TECHNISCHE INFORMATION

F355

07.02.1995

Hitzeschutzbleche

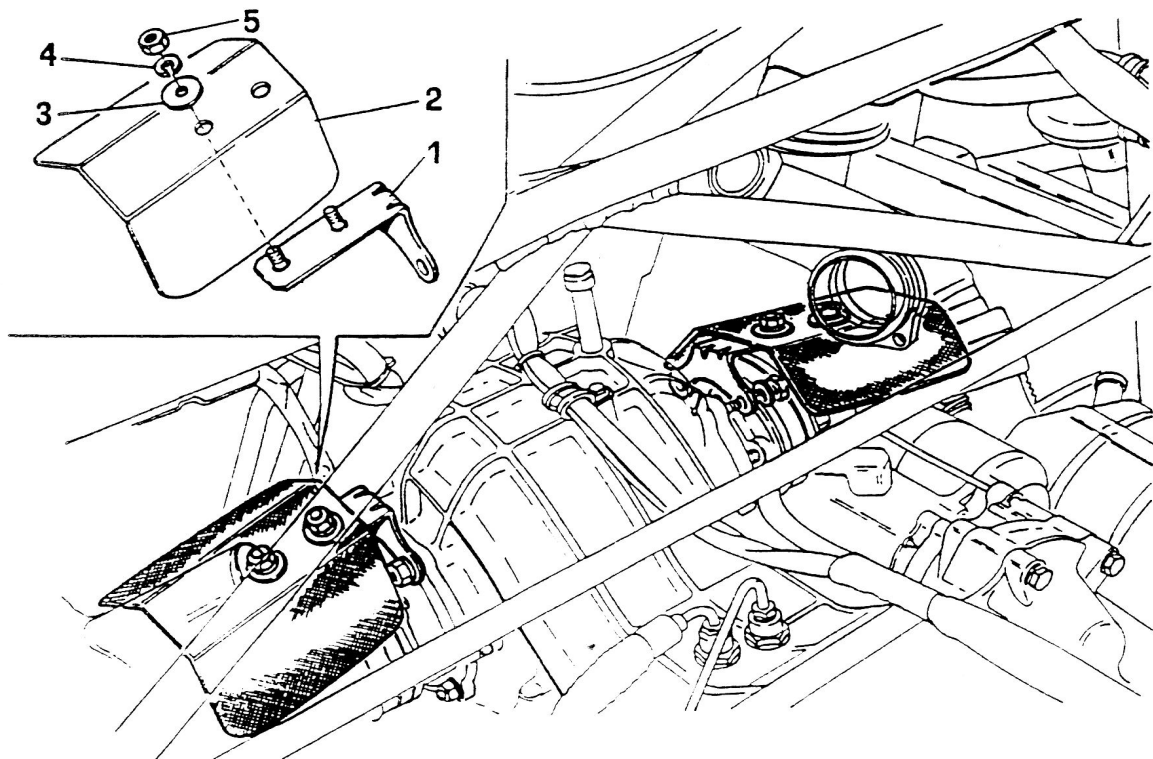
Ab Fahrzeug mit Motor-Nr. 38804 (Chassis-Nr. 101 484) wurde begonnen Hitzeschutzbleche (164486 rechts, 164487 links) zu montieren. Dies zum Schutz der Antriebswellenmanschetten vor Hitze.

Nachstehend die ET-Nummern der benötigten Ersatzteile.
